新規制基準適合性審査申請 ＜(9)事故対応の基盤整備＞ 制御室

令和元年8月30日
東北電力株式会社

1. 中央制御室の居住性に係る被ばく評価について

(9)事故対応の基盤整備－制御室（第17回関連質問への回答）

図1 運転員の被ばく経路イメージ（原子炉格納容器フィルタベント系を使用する場合）

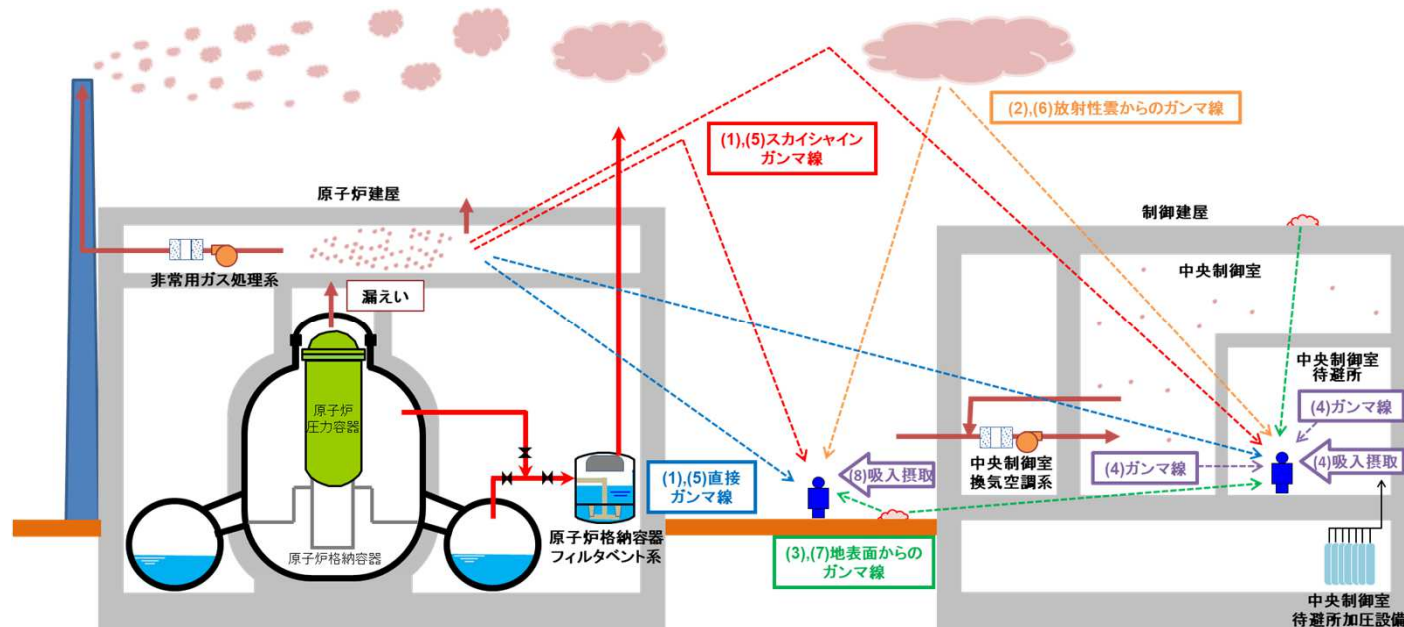
- 被ばく評価に関して、放射性物質の拡散条件(実効放出継続時間)や、インベントリ(内蔵量)のどの程度の割合が放出する事を想定しているのか等、放出量の根拠を詳しく説明して欲しい。(第17回)

- 中央制御室における運転員の被ばく評価では、炉心損傷に至る「大破断LOCA+HPCS失敗+低圧ECCS失敗+全交流動力電源喪失したシーケンス」を評価対象事象としている。
- 本事故シーケンスにおける放射性物質の放出量は、炉内内蔵量と、時々刻々と変化する炉心、圧力容器、格納容器の状態を基に格納容器外への移行割合を評価し、これを元に環境中に放出される放射性物質の量を算出している。
- また、環境中に放出された放射性物質による評価点位置における濃度は、放出点の周囲にある建物と風による巻き込みの影響を考慮している。
- 以降に、放射性物質の移行プロセスの詳細について示す。
